| 大間原子力発電所審査資料 |                 |
| 資料番号         | OM1－CA099－R02   |

大間原子力発電所  
基準津波の策定について

(コメント回答)

## 2-1. OM5地点(6/10): OM5-3孔及びOM5-4孔のボーリングコア対比写真

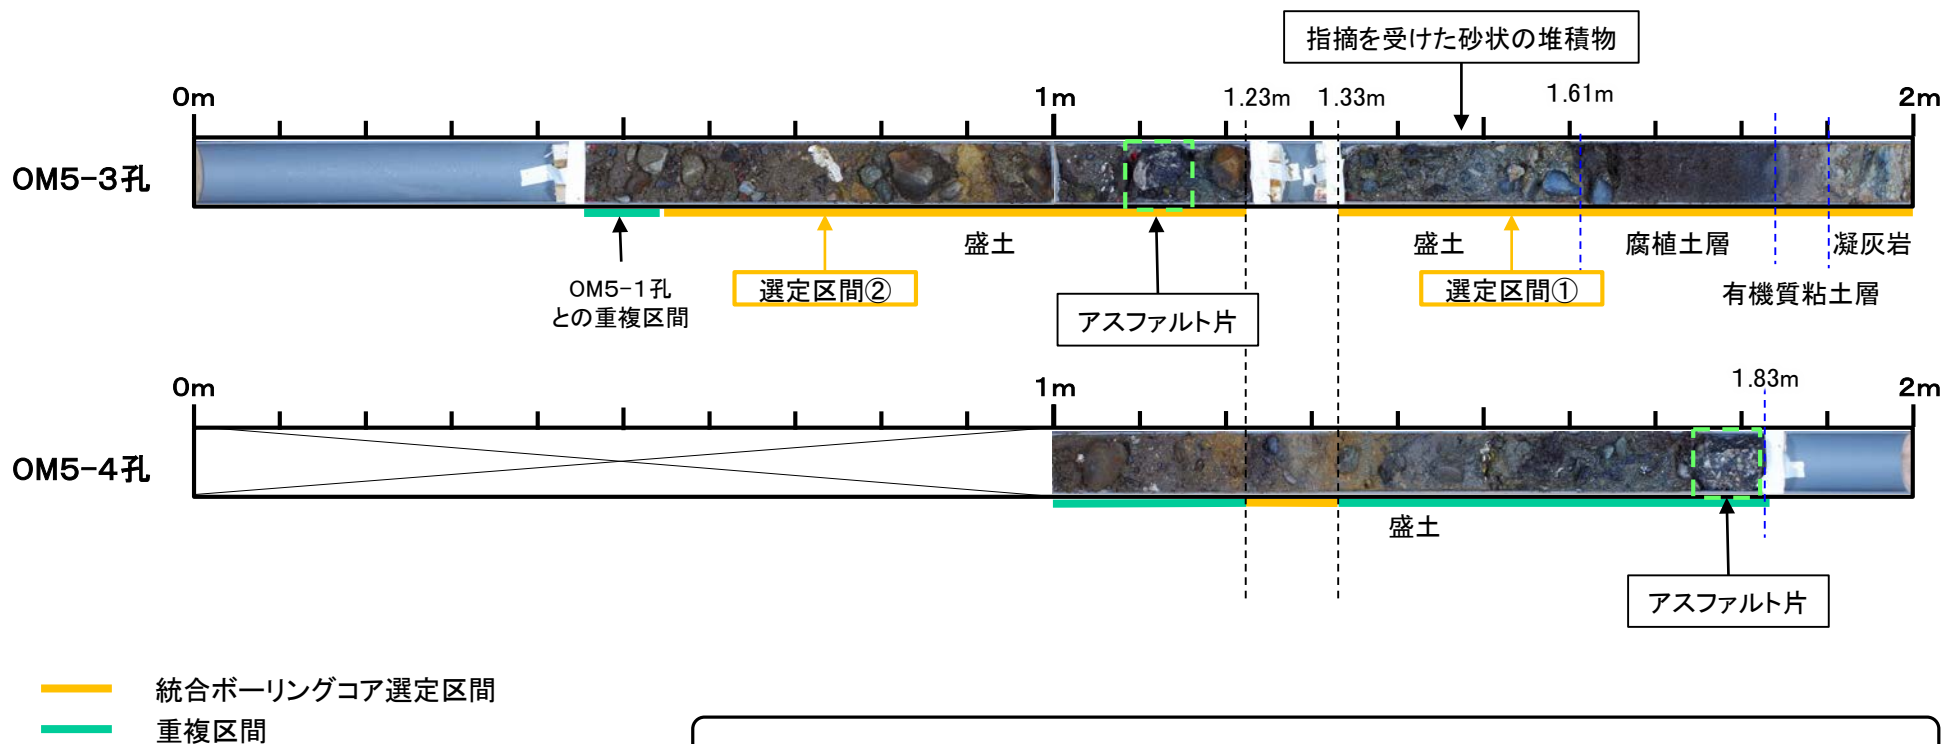
| No.   | 項目    | 指摘時期             | コメント内容                                                                                                                                                | 該当箇所                               |
|-------|-------|------------------|-------------------------------------------------------------------------------------------------------------------------------------------------------|------------------------------------|
| S5-39 | 津波堆積物 | 現地調査 (H30.11.15) | 津波堆積物ボーリングコアに関して、OM-5のリカバリー孔の深度1.5m付近の砂状の堆積物について、堆積物中の礫の状況など再度確認し、イベント堆積物等であるか否か再度検討し説明すること。<br>また、リカバリー孔についても審査会合資料として説明するとともに、補足説明資料等で該当データを提示すること。 | 補足説明資料<br>P.9, 19, 53～77<br>机上配布資料 |

## 【現地調査での指摘について】

上表の指摘事項に対する回答として、OM5-3孔のリカバリー孔の深度1.5m付近の砂状の堆積物について、他のリカバリー孔を含めて統合柱状図を再度確認した結果、盛土であったことを示す(P.61参照)。

- 指摘を受けたOM5-3孔の「砂状の堆積物」(深度1.33m～1.61m)は、細～中粒の角～円礫を含み、マトリックスはシルト質細粒砂からなる砂礫である。
- この「砂状の堆積物」は、(i)下端境界が明確であり、(ii)淘汰が悪く、(iii)層理構造が認められず、(iv)同様な層相を示す上位区間にはアスファルト片が混入することから、イベント堆積物でなく、盛土と判断される。
- なお、OM5-3孔から0.5m～1m程度位置をずらして掘削したOM5-4孔では、「砂状の堆積物」より深い深度1.83mまで同様な層相を示す盛土であり、アスファルト片が混入する。
